B E S C H W E R D E

an das Bundesverwaltungsgericht
gem Art 130 Abs 1 Z 1 B-VG iVm §§ 7 und 9 VwGVG

Der Oö. Umweltanwalt erhebt binnen offener Frist gegen den am 07.03.2024 zugestellten Bescheid der Oö. Landesregierung vom 20.02.2024, GZ AUWR-2022-617919/224-HR betreffend Genehmigung nach dem Bundesgesetz über die Prüfung der Umweltverträglichkeit (Umweltverträglichkeitsprüfungsgesetz 2000 – UVP-G 2000) für den in Oberösterreich gelegenen Teil (Abzweigung der B123b von der B3 bis zur Landesgrenze) des Vorhabens „Neue Donaubrücke Mauthausen B123b (DBM)“

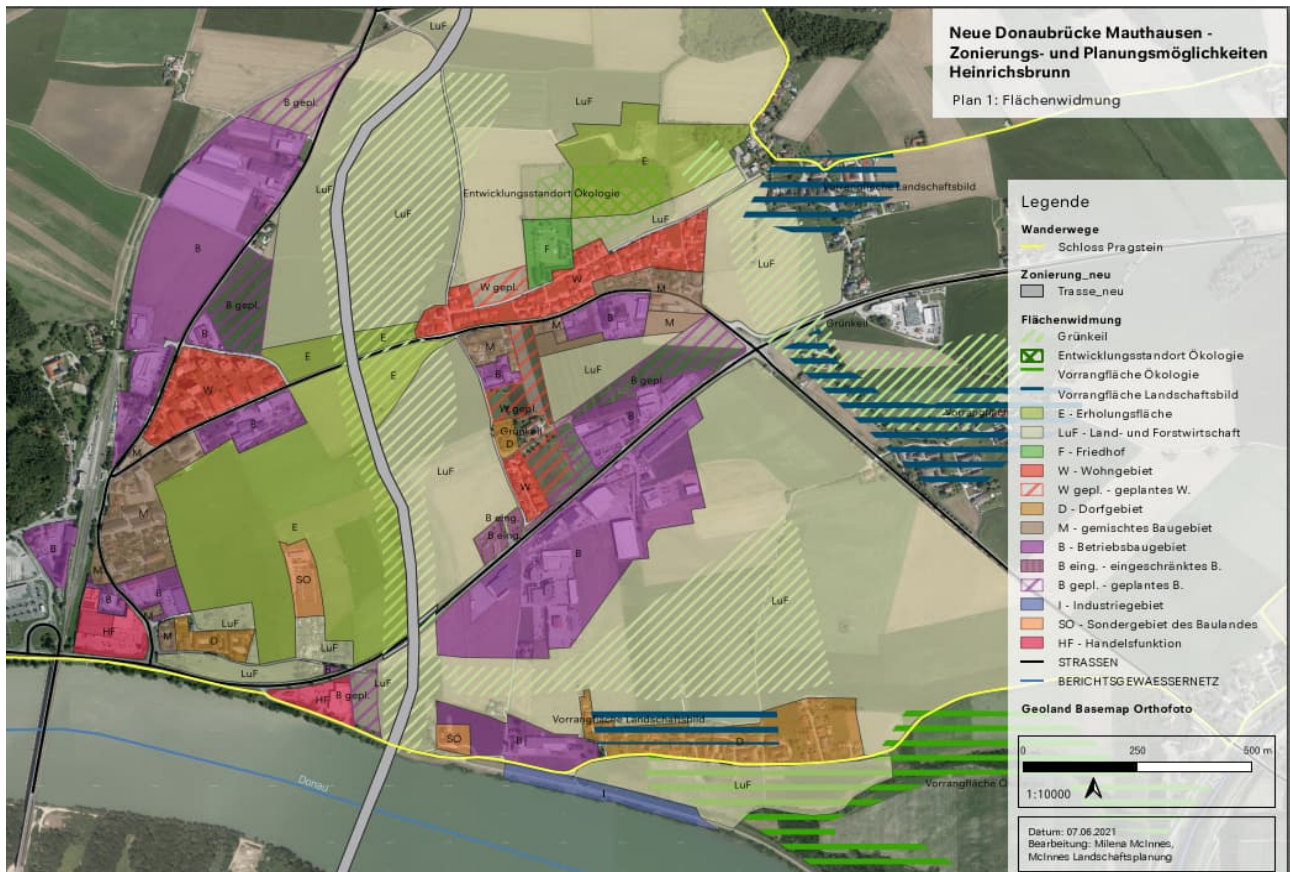
In diesem Zusammenhang verweist der Oö. Umweltschutz auch auf den Umstand, dass die Marktgemeinde Mauthausen über Jahrzehnte den Korridor für eine Umfahrung Heinrichsbrunn (in Verlängerung der neuen Donaubrücke nach Norden) freigehalten hat. Dies ist insofern von Relevanz, da wiederholt von Bürgerinnen und Bürgern im Bereich Heinrichsbrunn, aber auch von der Gemeinde Mauthausen – zumindest mündlich – mitgeteilt wurde, dass ein Umgehungsverkehr und eine signifikante Mehrbelastung der B123 im Ortsbereich Heinrichsbrunn befürchtet wird.

Dennoch endet die nun eingereichte neue Donauquerung abrupt an der B3 und nimmt sich der Fragen der neuen Verkehrsströme und deren Lenkung nur unzureichend an. Raumplanerisch lässt die Konsenswerberin die Marktgemeinde Mauthausen im Unklaren. Daher hat der Oö. Umweltschutz – parallel zum Projekt der neuen Donauquerung – Vorschläge zu einer Weiterführung der B123 Richtung Norden und die Gestaltung des zukünftigen Trassenumfelds eingeholt und darstellen lassen. In diesem Zusammenhang verweist der Oö. Umweltschutz auch auf die Studie „Vision Lebensraum Mauthausen-Ost – Perspektiven für eine integrierte Landschaftsentwicklung“ samt Maßnahmenplan, die im Auftrag der Oö. Umweltschutz erstellt wurde:

Auf öö. Seite: Uferstrukturierung mit Bühnenfeldern

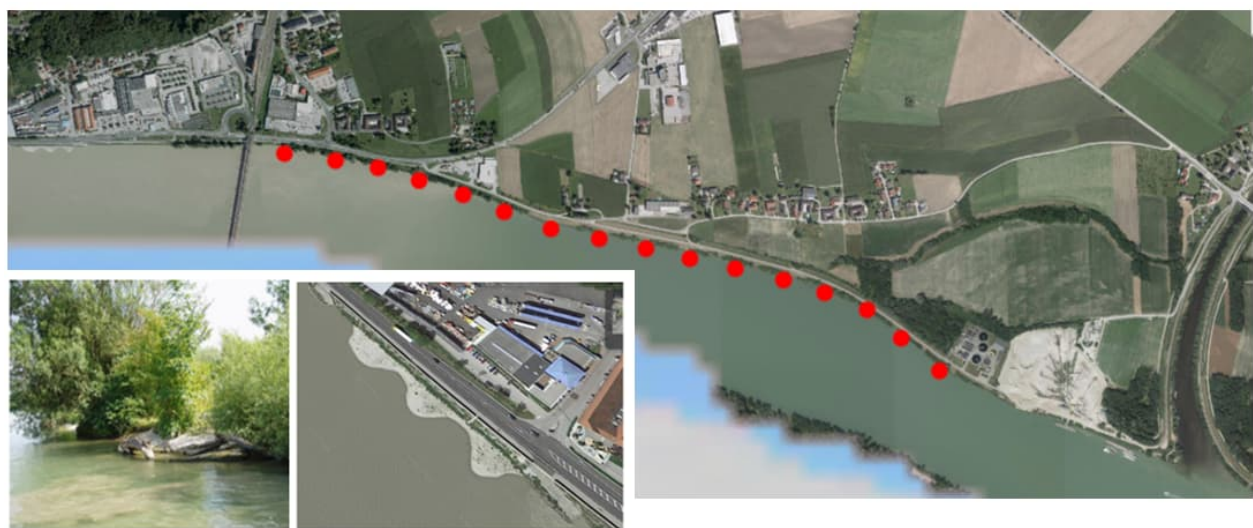
Auf der öö. Seite ist – bis auf einen bermenartigen Uferbereich - wenig Vorland an der Donau im Bereich des bestehenden Hochwasserdamms. Hier wären „getauchte Bühnen“, wie sie beim Traunk-WK Lambach, und Kurzbühnen, wie sie hier auf der Höhe des Donauparks Mauthausen in einem kurzen Abschnitt auch errichtet wurden, zur Uferstrukturierung möglich.

Grund für die Vorschläge und Forderungen ist der doch massive Eingriff der neuen zusätzlichen Brücke in den Donauroaum stromabwärts der bestehenden Brücke, der nicht nur eine neue Querung der Donau bedeutet, sondern eine Zerschneidung und völlige technische Umgestaltung des Ufernahbereichs auf nö., aber auch – wenngleich in geringerem Ausmaß – auf der öö. Seite.
